## КОЛЕРНЫЙ ПАСПОРТ

АДРЕС ОБЪЕКТА: г.Пермь, Ленинский район,  
ул. Пушкина, д.23

ШИФР: 26-10-2017-АР

26-10-2017-АР		
						Колерный паспорт нежилого помещения в здании по ул. Пушкина, №23, Ленинского района г.Перми.		
Изм.	Кол.уч.	Лист	Подок.	Подпись	Дата	Стадия	Лист	Листов
						П	2	15
Разраб.		Седых			12/17			
Н.контр.		Березовская			12/17	Общие данные		ООО "ПСК-59"

26-10-2017-AP		
						Колерный паспорт нежилого помещения в здании по ул. Пушкина, №23, Ленинского района г.Перми.		
Изм.	Кол.уч.	Лист	Недок.	Подпись	Дата	Стадия	Лист	Листов
	Разраб.			Седых	12/17	П	6	15
	Н.контр.	Березовская			12/17	Фасад со стороны ул. Газеты Звезда (левая половина) ООО "ПСК-59"

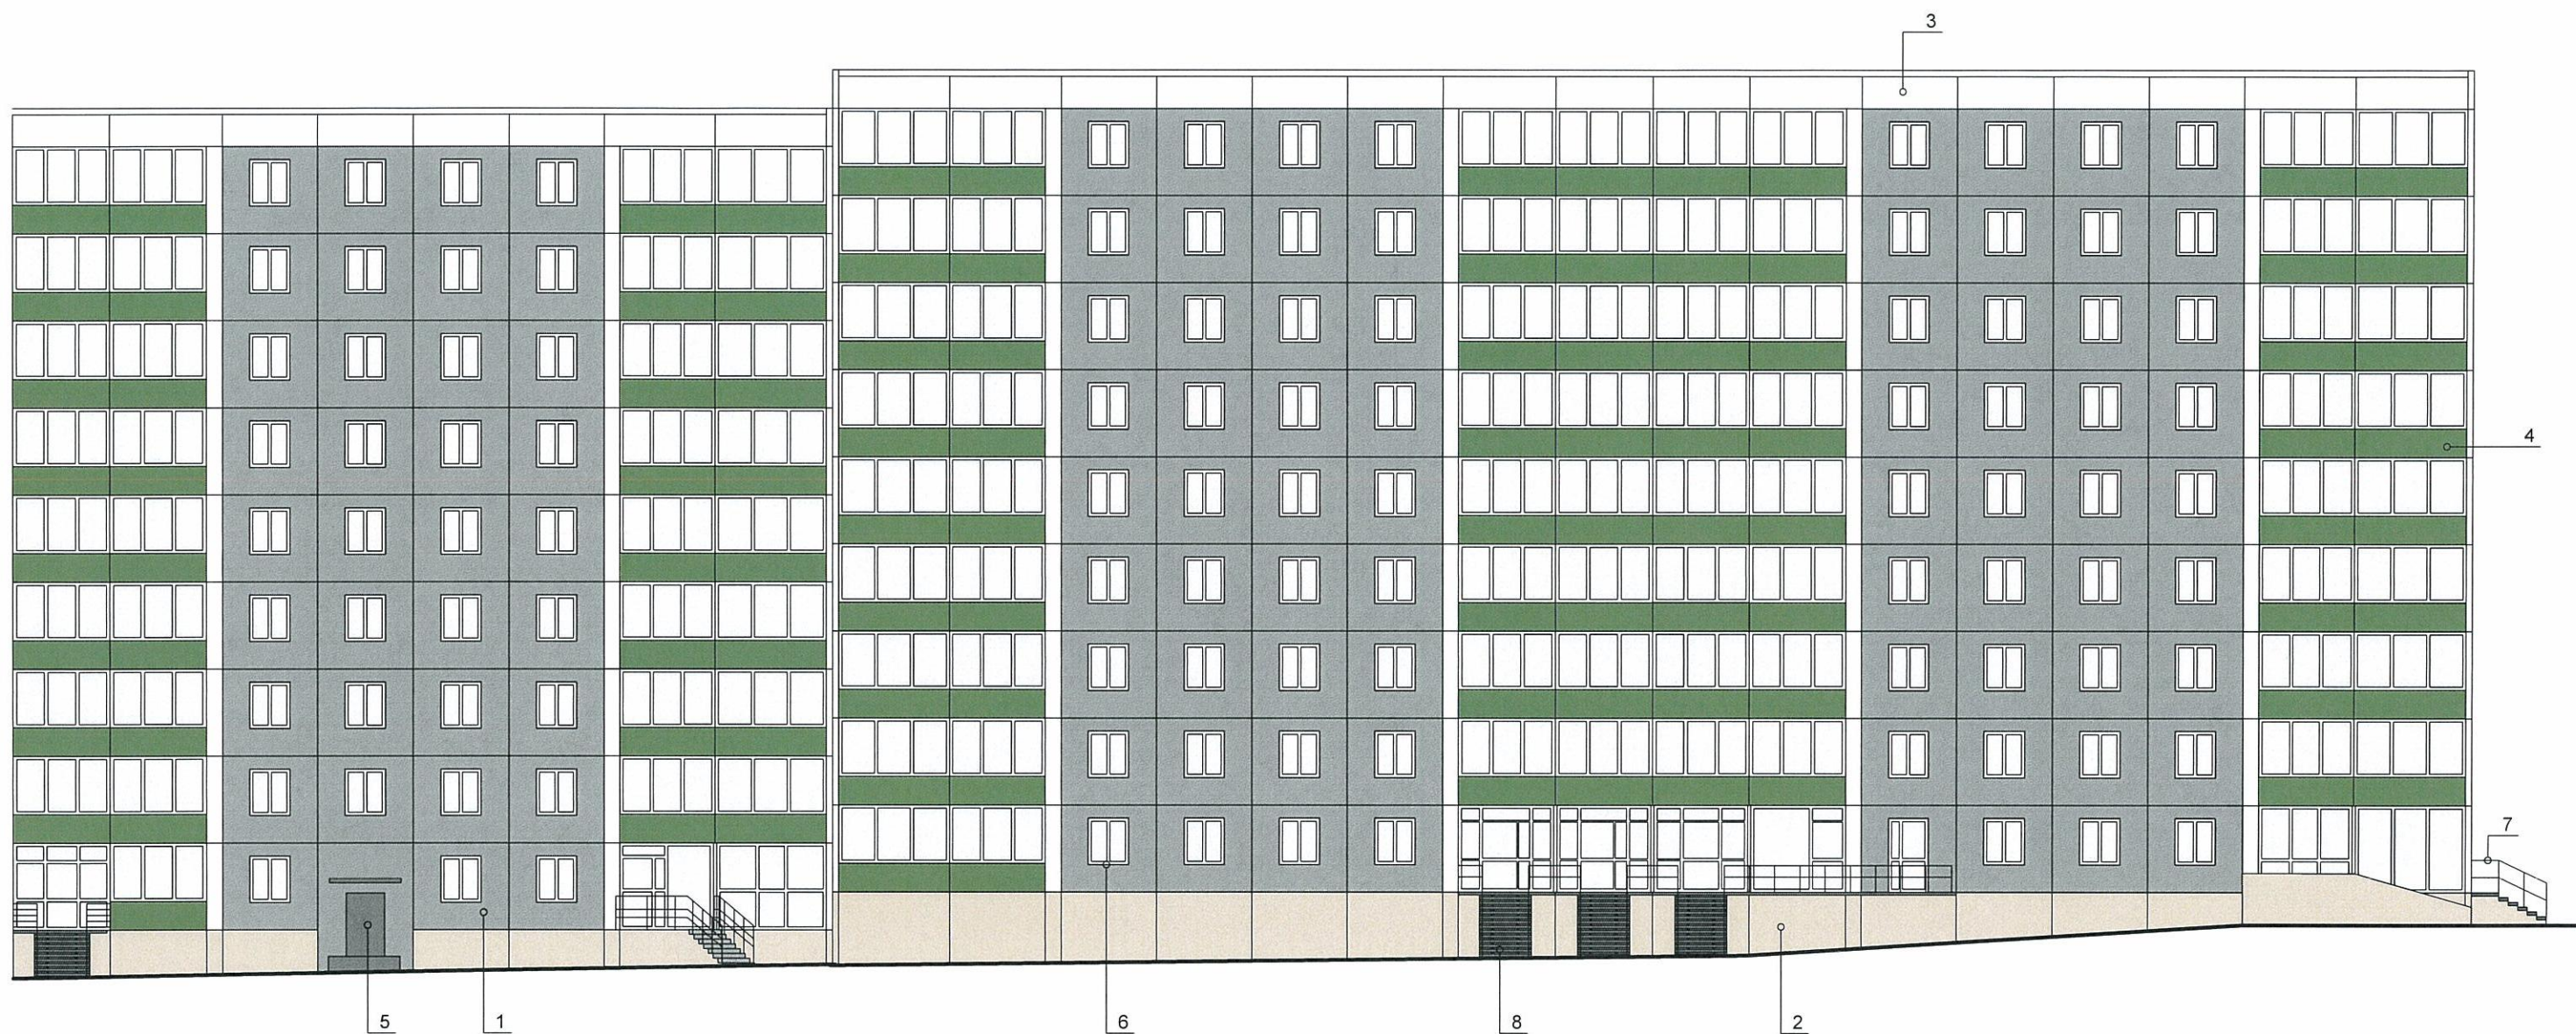
в обязательном порядке предусмотреть мероприятия по обеспечению доступности данных помещений для маломобильных групп населения, включая инвалидов, использующих кресла-коляски и собак-проводников (далее – МГН) в соответствии с требованиями «СП 59.13330.2016. Свод правил. Доступность зданий и сооружений для маломобильных групп населения. Актуализированная редакция СНиП 35-01-2001» (далее – Свод правил). Требования свода правил распространяются на функционально-планировочные элементы зданий и сооружений, отведенные для них земельные участки, включая подходы к зданиям и сооружениям, входные узлы, внутренние коммуникации, пути эвакуации, помещения проживания и для предоставления услуг (обслуживания) и места приложения труда. Требования распространяются также на информационное и инженерное обустройство зданий, сооружений и земельных участков.

В соответствии со Сводом правил лестницы должны дублироваться пандусами или подъемными устройствами. Длина непрерывного марша пандуса не должна превышать 9,0 м, а уклон не круче 1:20 (5%). При ограниченном участке застройки или наличии подземных коммуникаций перед входом допускается проектировать пандус с уклоном не круче 1:12 (8%) при длине марша не более 6,0 м. Параметры пандуса следует принимать в соответствии со Сводом правил. Поручни должны соответствовать техническим требованиям к опорным стационарным устройствам по ГОСТ Р 51261. Размеры входной площадки с пандусом не менее 2,2 x 2,2 м. Применение для инвалидов вместо пандусов аппарелей не допускается на объекте.

Кроме того, существующие входные группы со стороны ул. Газеты Звезда выходят за утвержденную красную линию на земли общего пользования, что является нарушением ГК РФ. Требуется получение разрешений в соответствии с утвержденным порядком.

26-10-2017-AP		
						Колерный паспорт нежилого помещения в здании по ул. Пушкина, №23, Ленинского района г.Перми.		
Изм.	Кол.уч.	Лист	Недок.	Подпись	Дата	Стадия	Лист	Листов
	Разраб.			Седых	12/17	П	8	15
	Н.контр.	Березовская			12/17	ООО "ГСК-59"

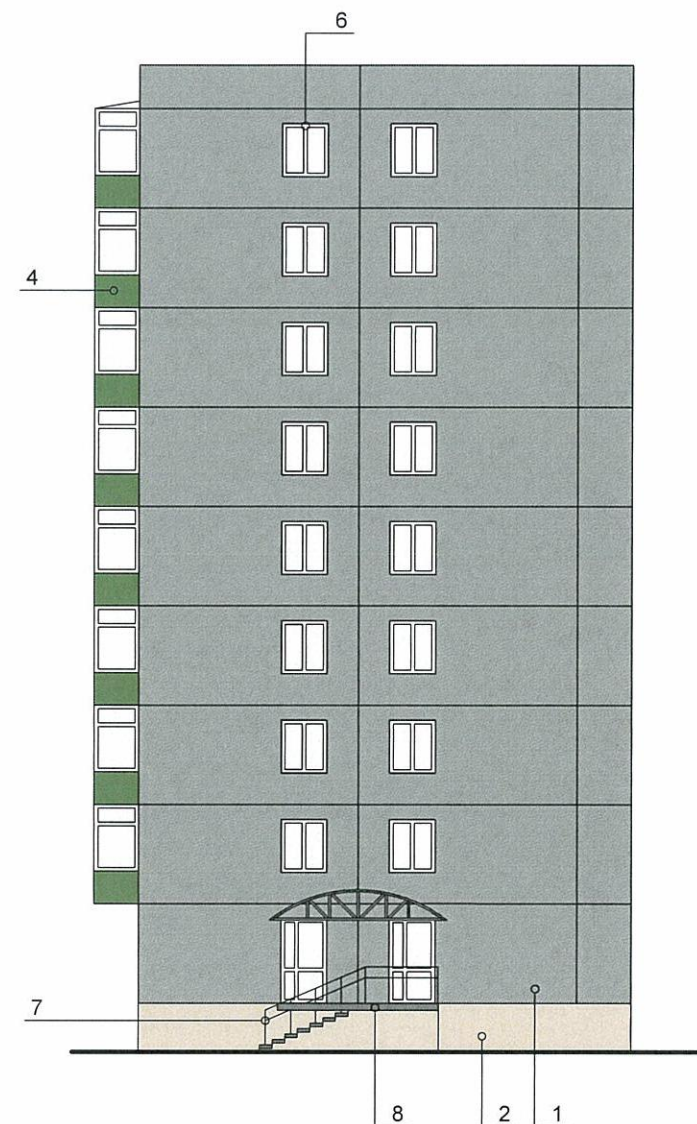
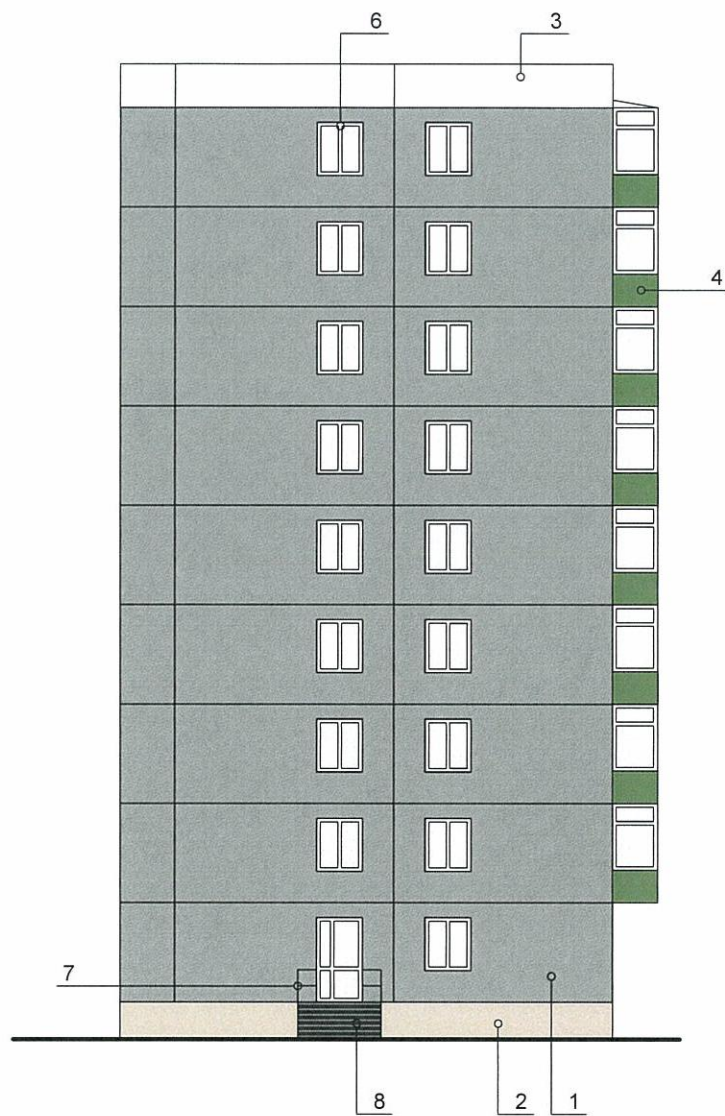
В случае устройства или переустройства (перепланировки, ремонта, реконструкции) помещений общественного назначения, их входных групп в обязательном порядке предусмотреть мероприятия по обеспечению доступности данных помещений для маломобильных групп населения, включая инвалидов, использующих кресла-коляски и собак-проводников (далее – МГН) в соответствии с требованиями «СП 59.13330.2016. Свод правил. Доступность зданий и сооружений для маломобильных групп населения. Актуализированная редакция СНиП 35-01-2001» (далее – Свод правил). Требования свода правил распространяются на функционально-планировочные элементы зданий и сооружений, отведенные для них земельные участки, включая подходы к зданиям и сооружениям, входные узлы, внутренние коммуникации, пути эвакуации, помещения проживания и для предоставления услуг (обслуживания) и места приложения труда. Требования распространяются также на информационное и инженерное обустройство зданий, сооружений и земельных участков.

В соответствии со Сводом правил лестницы должны дублироваться пандусами или подъемными устройствами. Длина непрерывного марша пандуса не должна превышать 9,0 м, а уклон не круче 1:20 (5%). При ограниченном участке застройки или наличии подземных коммуникаций перед входом допускается проектировать пандус с уклоном не круче 1:12 (8%) при длине марша не более 6,0 м. Параметры пандуса следует принимать в соответствии со Сводом правил. Поручни должны соответствовать техническим требованиям к опорным стационарным устройствам по ГОСТ Р 51261. Размеры входной площадки с пандусом не менее 2,2 x 2,2 м. Применение для инвалидов вместо пандусов аппарелей не допускается на объекте.

Кроме того, существующие входные группы со стороны ул. Газеты Звезда выходят за утвержденную красную линию на земле общего пользования, что является нарушением ГК РФ. Требуется получение разрешений в соответствии с утвержденным порядком.

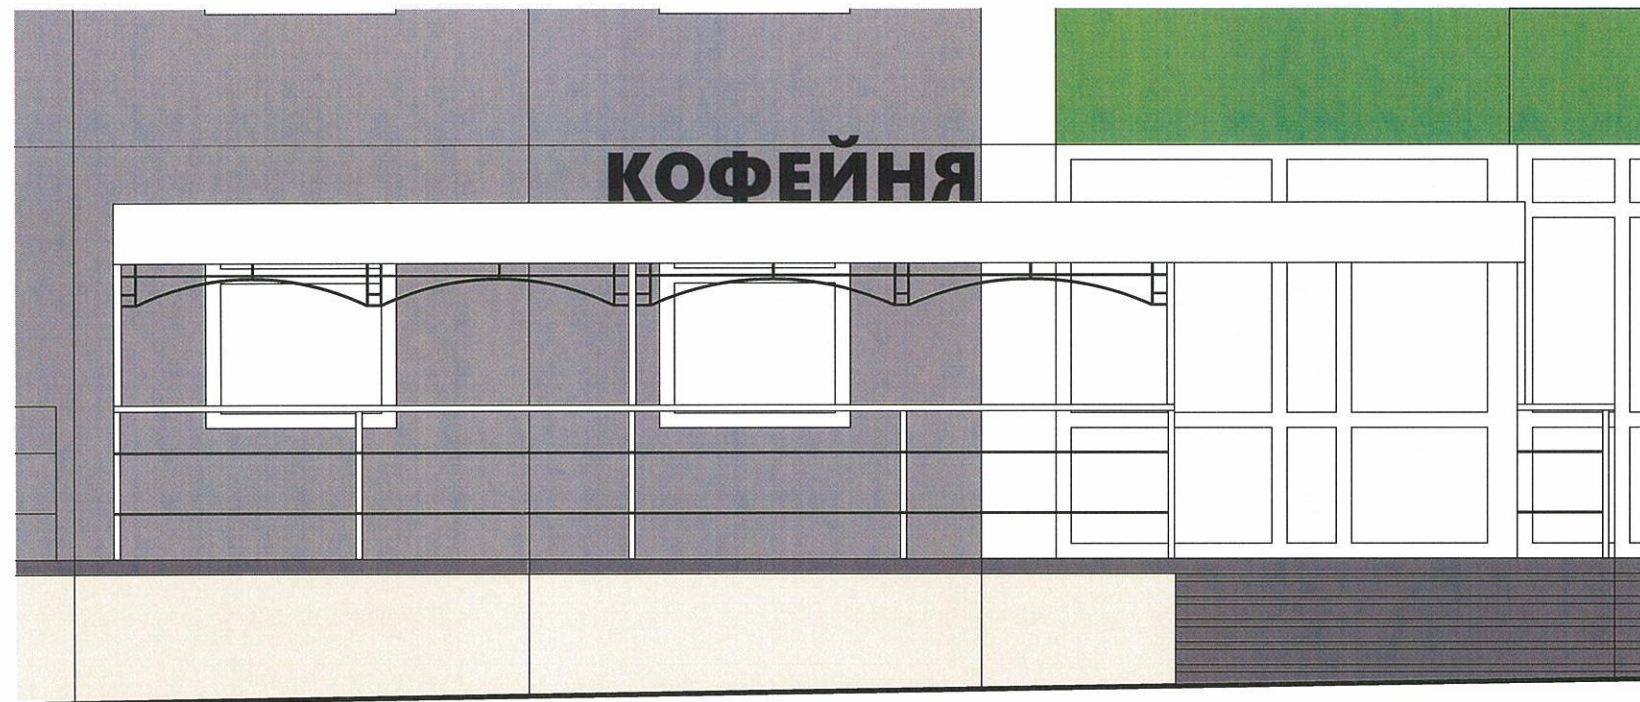
В соответствии со Сводом правил лестницы должны дублироваться пандусами или подъемными устройствами. Длина непрерывного марша пандуса не должна превышать 9,0 м, а уклон не круче 1:20 (5%). При ограниченном участке застройки или наличии подземных коммуникаций перед входом допускается проектировать пандус с уклоном не круче 1:12 (8%) при длине марша не более 6,0 м. Параметры пандуса следует принимать в соответствии со Сводом правил. Поручни должны соответствовать техническим требованиям к опорным стационарным устройствам по ГОСТ Р 51261. Размеры входной площадки с пандусом не менее 2,2 x 2,2 м. Применение для инвалидов вместо пандусов аппарелей не допускается на объекте.

Кроме того, существующие входные группы со стороны ул. Газеты Звезда выходят за утвержденную красную линию на земли общего пользования, что является нарушением ГК РФ. Требуется получение разрешений в соответствии с утвержденным порядком.
